Technical Bulletin

موضوع: راهکار برای کد شکست پاک نشدنی پس از تعویض مهار سیم کشی پنل ابزار	شماره: TB-TE-2019004
مدل: M1A+PEPS	تاریخ: ۱۵ فوریه ۲۰۱۹

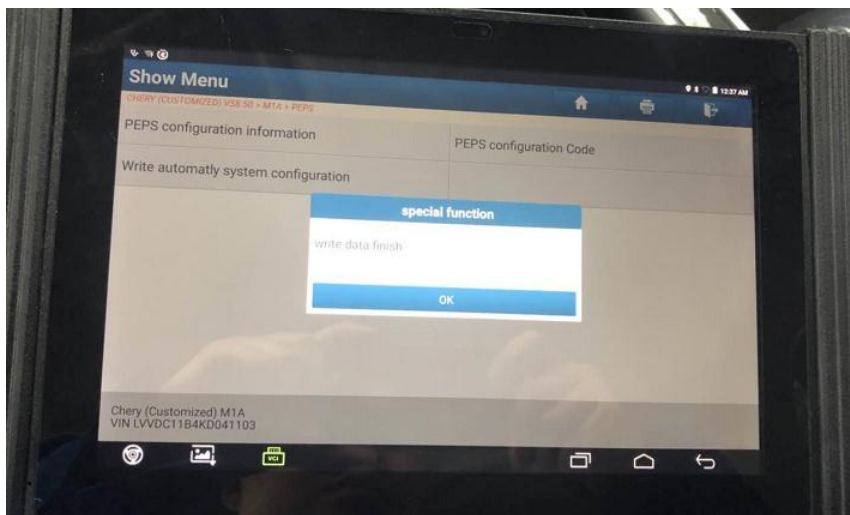
۵. کد پیکربندی آنتن فرکانس پایین را بنویسید: ۳. بر اساس ارتقا سیستم، کد پیکربندی ثانویه را وارد کنید: ۳. اطمینان حاصل کنید که کد وارد شده تا دو بار سازگار است:

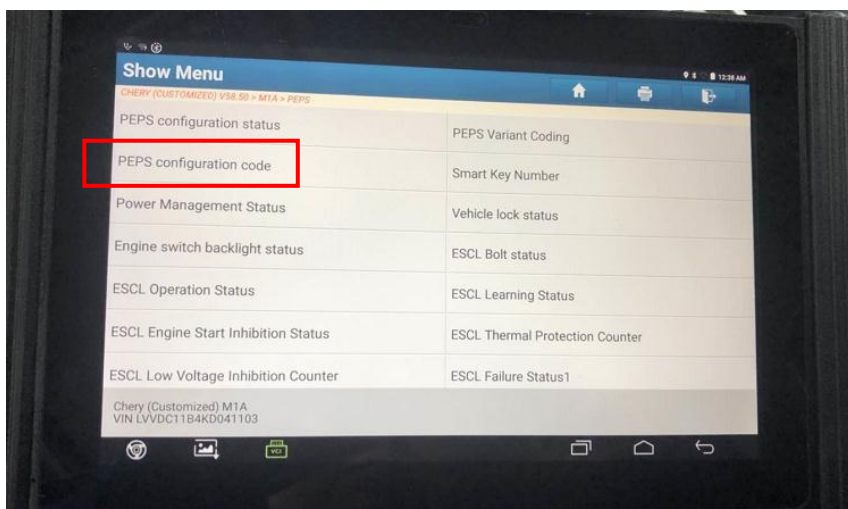
۷. برای ورود به منوی اطلاعات پیکربندی سیستم PEPS کلیک کنید.

۸. نمایش کد پیکربندی "۰۳" نشان می دهد که پیکربندی با موفقیت آمیز بوده است.
